ИНФОРМАЦИОННЫЙ БЮЛЛЕТЕНЬ

Тема: Применение форсунки производства ООО «АЗПИ» с измененными параметрами цикловой подачи при давлении топлива на двигателях V6, V8 экологического класса Евро-4 производства ОАО «Автодизель»

№ 112 от 11 ноября 2013 года

Модель: ЯМЗ-6565, ЯМЗ-6585 всех модификаций, комплектаций и исполнений

Фото 1. Маркируют краткое обозначение предприятия изготовителя, дату изготовления и обозначение форсунки.

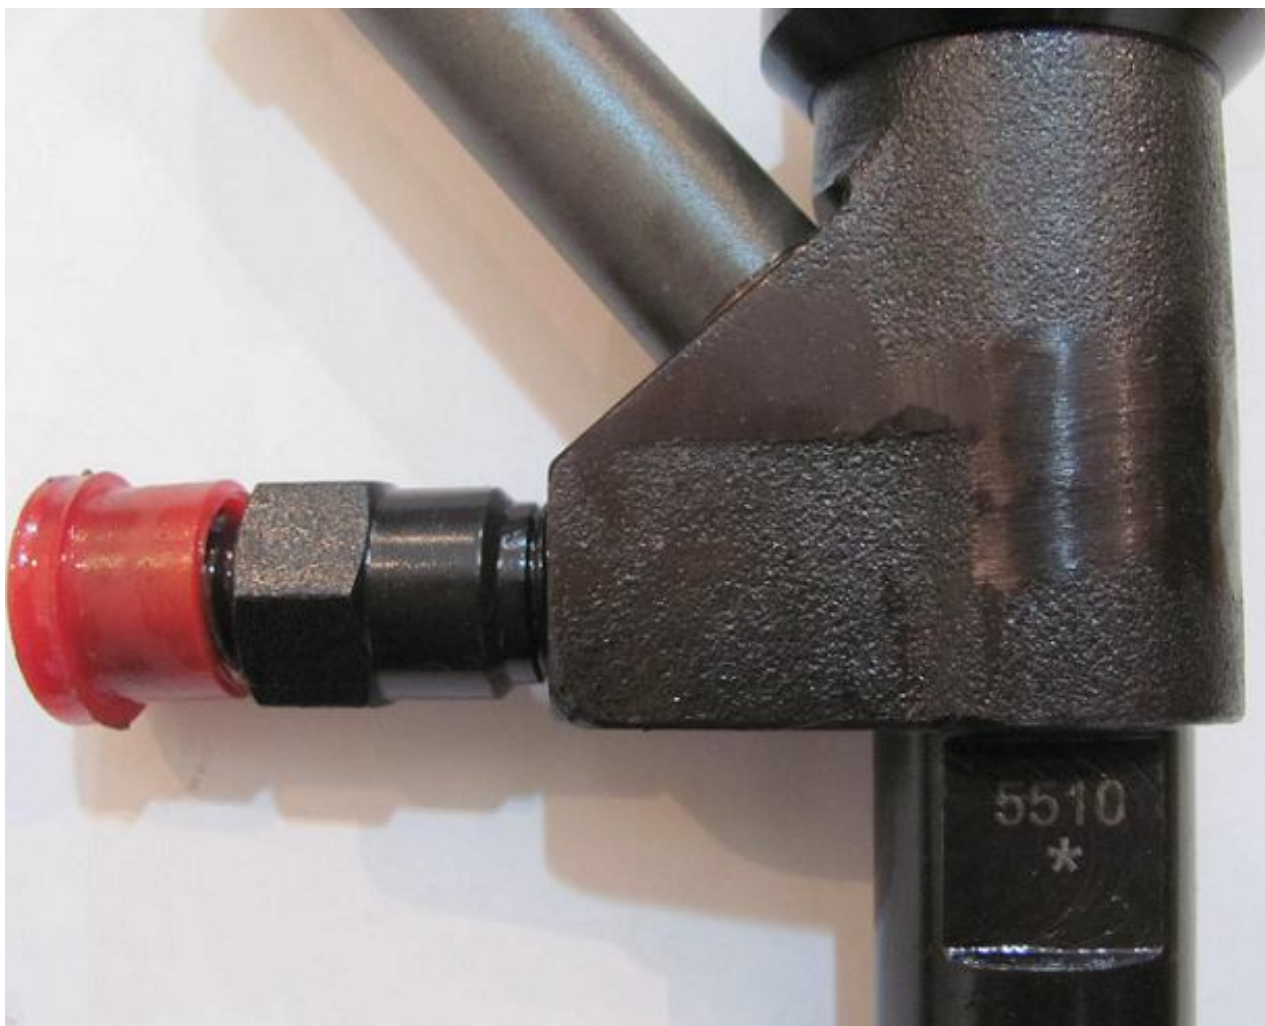
Сообщаем Вам, что с **25 февраля 2013 года** на двигателях V6, V8 экологического класса Евро-4 производства ОАО «Автодизель» (с номера двигателя после № **D0513121**) применяются форсунки производства ООО «АЗПИ» с измененными параметрами цикловой подачи при давлении топлива. При этом обозначение форсунки не изменилось: **A-04-011-01** - обозначение ООО «АЗПИ» (фото 1), **8.9513** - обозначение ЯМЗ.

Маркируют форсунки с измененными параметрами знаком « * » (фото 2).

При замене в эксплуатации «старой» форсунки на форсунку с измененными параметрами, форсунки заменять *комплектно*. Для двигателей с форсунками с измененными параметрами создана индивидуальная программа ЭСУД, поэтому при необходимости замены «старых» форсунок на «новые» требуется перепрограммирование электронного блока управления. Программы ЭСУД размещены на сайте www.service.powertrain.ru.
